STADTVERWALTUNG FÜRSTENFELDBRUCK

Beschlussvorlage Nr. 3567/2025

Betreff/Sach-antragsnr.		Vorbescheid; Neubau eines Doppelhauses mit einer Garage und Errichtung von 5 offenen Stellplätzen in der Lützowstr. 4 (Fl.-Nr. 1799/6, Gemarkung Fürstenfeldbruck)			
TOP - Nr.			Vorlagenstatus öffentlich		
AZ:		V-2024-8-2	Erstelldatum	30.04.2025	
Verfasser		Roschlau, Nadin	Zuständiges Amt	Amt 4 Amt 3	
Sachgebiet		42 Bauverwaltung	Abzeichnung OB: Abzeichnung 2./ 3. Bgm:		
Beratungsfolge			Zuständigkeit	Datum	Ö-Status
1	Planungs- und Bauausschuss		Entscheidung	04.06.2025	Ö

Lageplan; nicht maßstäblich

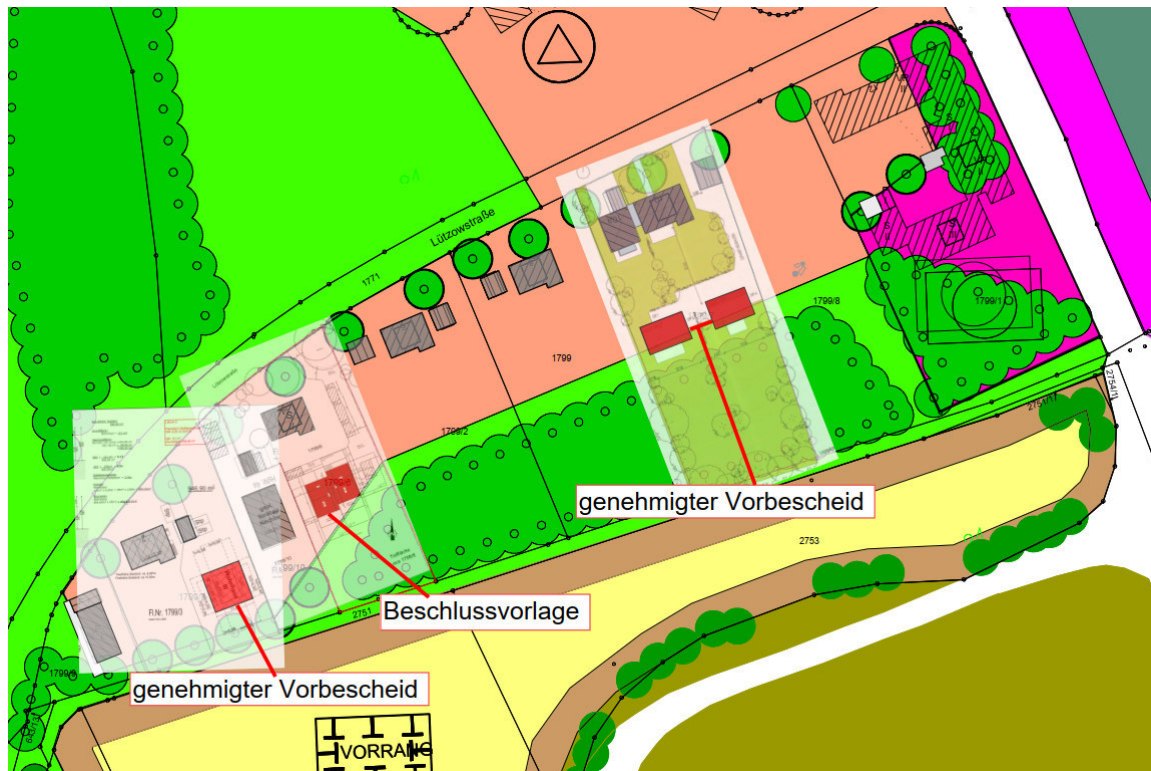
Gegenstand des Antrages auf Vorbescheid ist die Errichtung zwei zueinander versetzten Doppelhaushälften mit einer Garage und fünf offenen Stellplätzen in der Lützowstr. 4 mit jeweils einer Wohneinheit auf dem Grundstück Fl.-Nr. 1799/6 der Gemarkung Fürstenfeldbruck. Das Gebäude ist mit einer Grundfläche von ca. 140 m² und einer Höhenentwicklung von II+D geplant, wobei das Dachgeschoss mit einem Walmdach ausgebildet werden soll. Es ist eine Geschossfläche von ca. 280 m² (ohne Dachgeschoss) geplant. Das Gebäude soll eine Wandhöhe von 6,20 m und eine Firsthöhe von 8,90 m erreichen. Es sollen 5 offene Kfz Stellplätze und ein Garagenstellplatz nachgewiesen werden, wobei die Garage mit einem begrünten Flachdach errichtet werden soll. Das Baugrundstück soll im Zuge der Maßnahme geteilt werden. Das Bauvorhaben soll im hinteren Grundstücksbereich in zweiter Reihe verwirklicht werden.

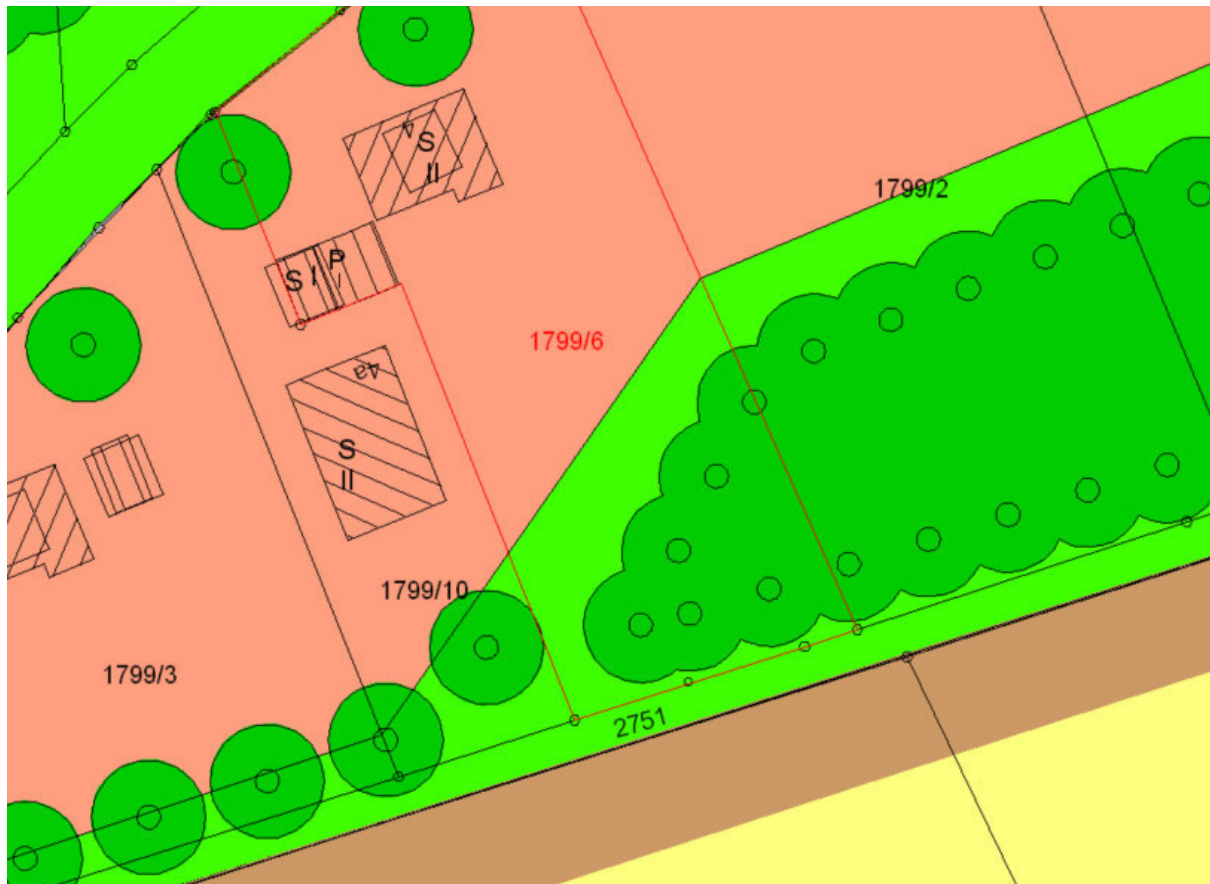
1. Ist die Lage des Neubaus wie im Plan eingezeichnet möglich?
2. Ist die Bebauung des Grundstücks mit zwei zueinander versetzten Doppelhaushälften mit den Abmessungen von je 6,975 x 10,00 m vorstellbar?
3. Ist die Art der Bebauung mit einem Walmdach mit den angegebenen Trauf- und Firsthöhen von 6,20 m bzw. 8,90 m und mit 2 Vollgeschossen vorstellbar?
4. Kann dem geplanten Baukörper in Lage und Bauart aus denkmalschutzrechtlichen Gründen zugestimmt werden?

Das geplante Vorhaben befindet sich im bauplanungsrechtlichen Außenbereich. Mangels Privilegierung im Sinne von § 35 Abs. 1 BauGB ist das Bauvorhaben als sonstiges Vorhaben im Sinne von § 35 Abs. 2 BauGB zu beurteilen, wonach ein Vorhaben im Einzelfall zulässig ist, wenn seine Ausführung oder Benutzung öffentliche Belange nicht beeinträchtigt und die Erschließung gesichert ist. Eine Beeinträchtigung öffentlicher Belange liegt gemäß § 35 Abs. 3 BauGB insbesondere vor, wenn das Vorhaben

Durch die geplante Baumaßnahme inkl. der Zufahrt und Stellplätze werden die Belange des Naturschutzes und der Landschaftspflege erheblich negativ beeinträchtigt, das Orts- und Landschaftsbild wird verunstaltet. Die Grundstücke an der Lützowstraße sind von einem alten Baumbestand bewachsen. Der südliche Teil der Grundstücke ist auch im rechtsgültigen Flächennutzungsplan der Stadt Fürstfeldbruck als zu erhaltender Gehölzbestand und Grünfläche, der eine Breite von ca. 8,00 m aufweist, dargestellt. Für den Bau (Baustellenzufahrt, Lagerplatz, etc.) sowie den geplanten Baukörper selbst müsste ein Teil dieses Bestandes weichen. Auch Bäume die nicht direkt überplant werden, könnten durch Verdichtungen im Wurzelbereich teilweise nicht erhalten werden. Weiterhin ist in den Antragsunterlagen kein Baumbestandsplan und Grünordnungsplan enthalten. Auch wäre für dieses Vorhaben ggf. eine spezielle artenschutzrechtliche Prüfung für den faunistischen Bestand in den Gehölzen notwendig. Der im Flächennutzungsplan vorgesehene Erhalt des Baumbestandes im Süden wird mit dieser geplanten Baumaßnahme vernichtet. Der sehr gut eingewachsene Ortsrand wird hier zugunsten eines massiven Baukörpers verdrängt, das Orts- und Landschaftsbild wird verunstaltet und der Eingriff in den Naturhaushalt ist in diesem Fall erheblich.

geordnete Zufahrt erschlossen werden, prägt die Situierung der Villen innerhalb eines Grüngürtels den Eindruck der in ihrer Gesamtheit als Baudenkmal eingetragenen ehem. Offizierswohnhäuser. Eine angepasste Bebauung des rückwärtigen Grundstücks erscheint unter diesen Umständen aus denkmalschutzfachlicher Sicht zwar noch als möglich, muss dem aber Rechnung tragen und entsprechende Abstände und Dimensionen einhalten, um nicht erdrückend und übertönend zu werden. Einer weiteren Zufahrt von der Lützowstraße aus kann nicht zugestimmt werden. Das Baudenkmal würde durch den Wegfall der östlich gelegenen Grünfläche in Verbindung mit den geplanten Parkplätzen einen Teil seines typischen Charakters verlieren und somit weiter in seiner Denkmaleigenschaft beeinträchtigt werden. Zu befürchten ist mit diesem weiteren Neubauvorhaben in unmittelbarer Nähe eines Gebäudes des denkmalgeschützten Villengürtels an der Lützowstraße auch eine Vorbildwirkung für die angrenzenden Villengrundstücke bzw. eine Verfestigung bereits begonnener Fehlentwicklungen. Im Sinne einer geordneten städtebaulichen Entwicklung unter Einbeziehung aller schutzwürdigen Denkmäler im Stadtgebiet sowie dem Interesse der Allgemeinheit an der Erhaltung von Denkmälern wegen ihrer geschichtlichen, künstlerischen, städtebaulichen, wissenschaftlichen oder volkskundlichen Bedeutung, hier insbesondere am Erhalt des Gesamtdenkmals, wäre die Erlaubnis nach Art. 6 Abs. 2 Satz 2 BayDSchG zu versagen.

Im Ergebnis ist das beantragte Bauvorhaben planungsrechtlich gem. § 35 Abs. 2 BauGB nicht zulässig. Das Bauvorhaben ist auch gem. Art. 6 Abs. 2 Satz 2 BayDSchG nicht erlaubnisfähig. Das Bauamt kommt daher zu dem auf dem Deckblatt formulierten Beschlussvorschlag.
